Controle verslag van elektrische installaties op laagspanning en op zeer lage spanning

REF. 87/2024/73740/02:3

DATUM VAN CONTROLE 31/07/2024 (9:05 - 10:12) AGENT Quentin Delhaye  
ADRES VAN CONTROLE Rue Joseph Van Camp 33 (verdieping 1er , 2eme , 3eme , 4eme ) - 1030 Schaerbeek TYPE CONTROLE Controlebezoek verkoop oude installatie (8.4.2)

Elementaire situatieschetsen en samenvattende beschrijving van de borden

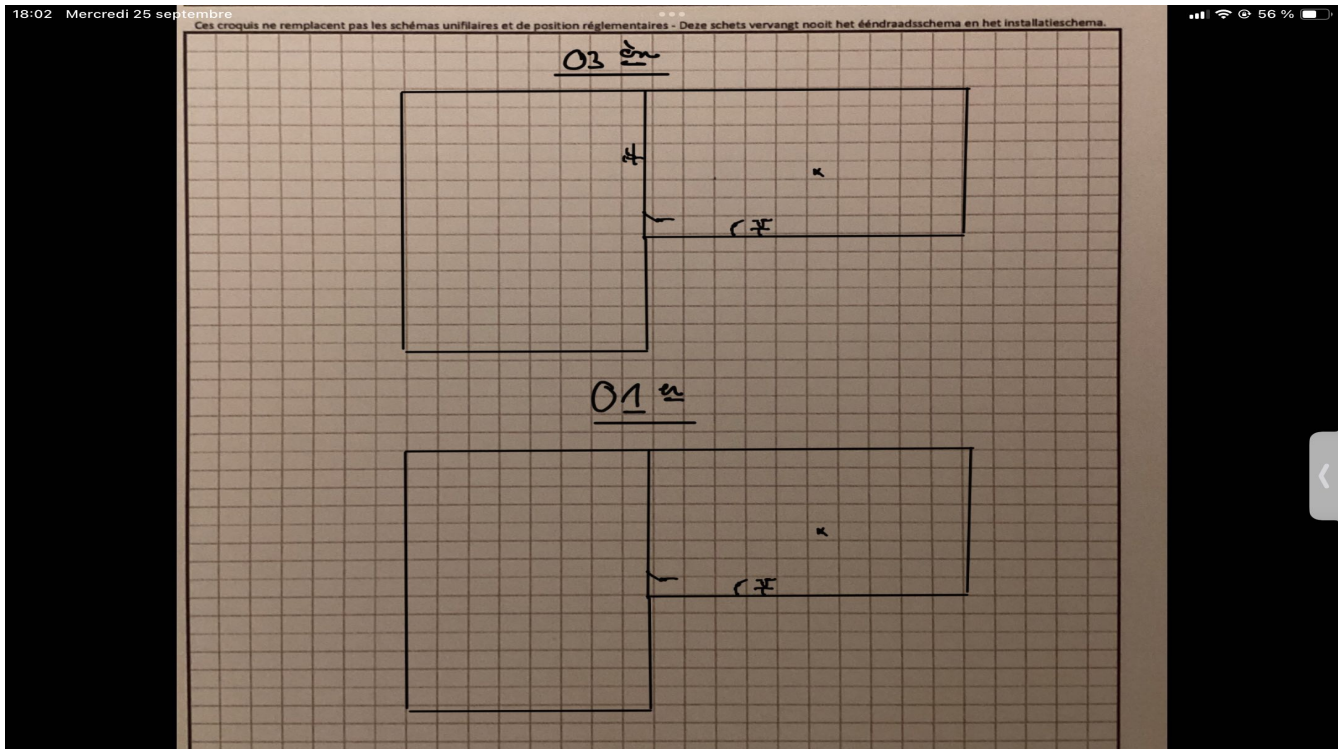
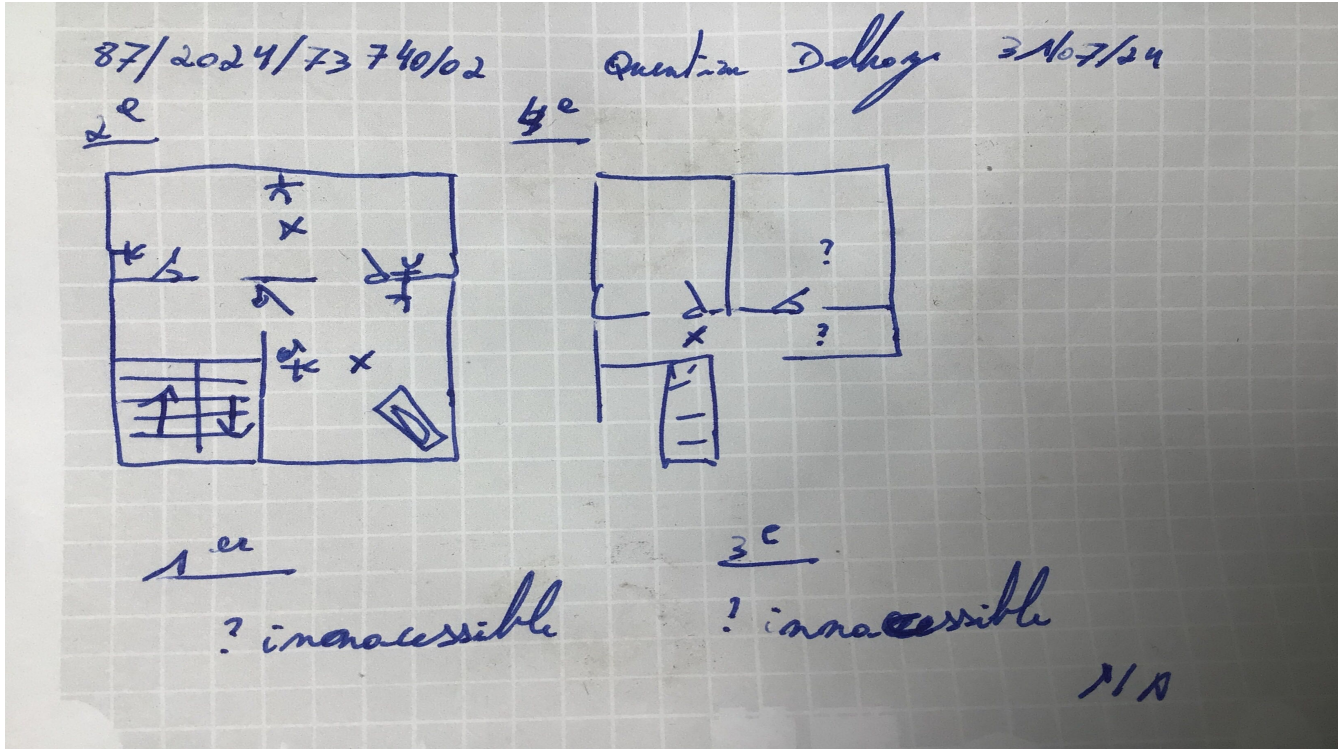
op basis van wat zichtbaar en toegankelijk is tijdens de inspectie.  
Opmerking: Deze schetsen vervangen de ééndraadsschema's niet alsook niet het situatieschema
